**主题:** 控制杆套环螺栓

**涉及型号:** CC18-180A 序列号 0001  
 CC18-180 序列号 0002 至 0065

**目的:** Cub Crafters 已经确定，在某些飞机上，固定在任一控制杆底部的套环螺栓的开口销，可能与扭矩管接触到，导致开口销失效。提供了另一种安装开口销的方法，可以防止产生接触。

图 2 - 前控制杆

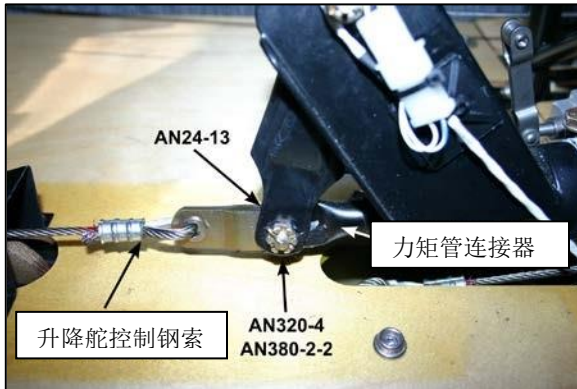
1. 从前后控制杆上拆下控制杆防尘盖。
2. 位置控制杆提供了接近开槽螺母和开口销的便利，可以固定升降舵钢索和扭矩管连接器的每个控制杆底座。参见图 1 和图 2。
3. 确保固定开槽螺母(AN320-4)的开口销(AN380-2-2)仍然在原位上:
  - a. 如果开口销损坏，应检查套环螺栓(AN24-13)是否有磨损。如果有:
    - i. 套环螺栓的螺纹损坏，按照步骤 4 的说明进行更换。
    - ii. 套环螺栓的螺纹没有损坏，跳过步骤 8 的开口销更换指导说明。
  - b. 如果开口销未损坏，且安装时开口销的端头弯曲:
    - i. 在螺母切线的底部，如图 1 所示(右侧所示)，跳至步骤 10。
    - ii. 在螺母和螺栓杆的末端，跳过步骤 8 开口销的更换说明。
